Locatie		Speeltoestel			
Nummer	SHN.46	Nummer	SHN.46.01		
Naam	Zeemanhof	Naam	hags pirouette		
Straat en nr.	Zeemanhof	Omschrijving			
Wijk		Typenummer	8049756		
Postcode		Serienummer	424704/166864		
Plaats	Schoonhoven	Leverancier	HAGS Aneby AB		
Gemeente	Krimpenerwaard	Fundatie			
Beheerder	Gemeente Krimpenerwaard BOR	Leeftijdsgroep			
Foto speeltoestel 		Objectgroep	Behendigheidstoestel		
		Sub objectgroep			
		Barcode ID			
		Transponder ID			
		Transponder Locatie			
		UniekIDExtern			
		Bouwjaar	2024		
		Levensduur	15		
		Vervangjaar	2039	Verwacht	2039
		Valhoogte-Opgegeven			
		Valhoogte-gemeten	600		
		Opvangzone			
		AKI			
		Certificaat			
Ondergrond					
Soort	Betontegel				
Leverancier					
Oppervlakte	0 m²

Van: "[REDACTED] J"
Verzonden: maandag 4 november 2024 17:01
Aan: "[REDACTED] J" <[REDACTED] J@krimpenerwaard.nl>; "[REDACTED] J" <[REDACTED] J@Krimpenerwaard.nl>
Onderwerp: Mail betreffende zeemanhof
Bijlage(n): image001.png, 8012863_593000.pdf, 8012863_593231.pdf, logboek hopper.pdf, TUV Certificaat HAGS
Hopper 25 cm.pdf

Om de aansprakelijkheid te beoordelen ontvangen we graag nog:

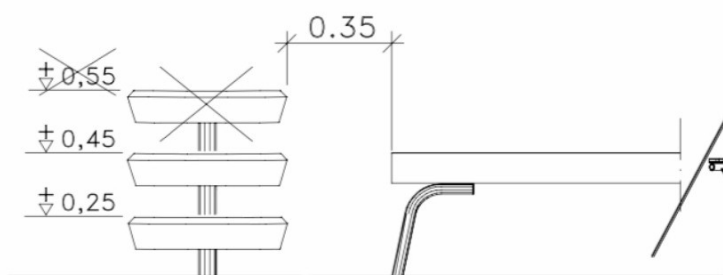
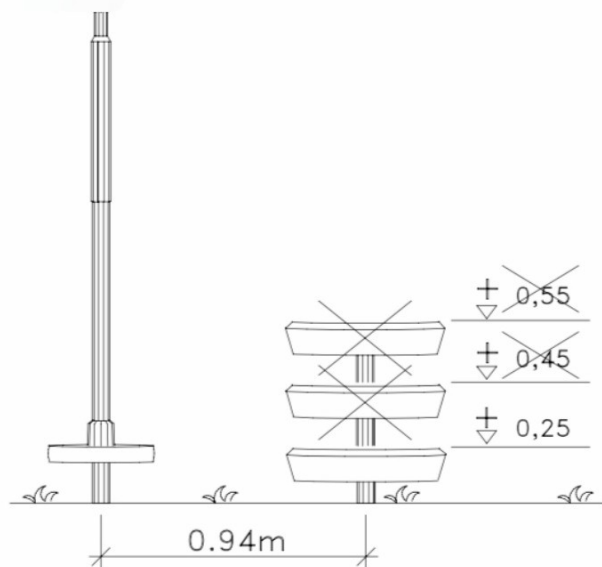
Wij zijn niet akkoord gegaan met de manier hoe ze de constatering opgelost hebben, de hopper hebben ze niet dieper kunnen plaatsen door aanwezige leidingen in de grond. Hierdoor hebben ze de pirouette ook op een andere plaats geplaatst dan aangegeven.

Dit was niet afgesproken en niet gecommuniceerd.

De kuil onder de hopper is opgehoogd.

- **Maandag 09-09 Wij hebben nogmaals de tekeningen gestuurd hoe het volgens ons en de technische details van de leverancier zou moeten.**
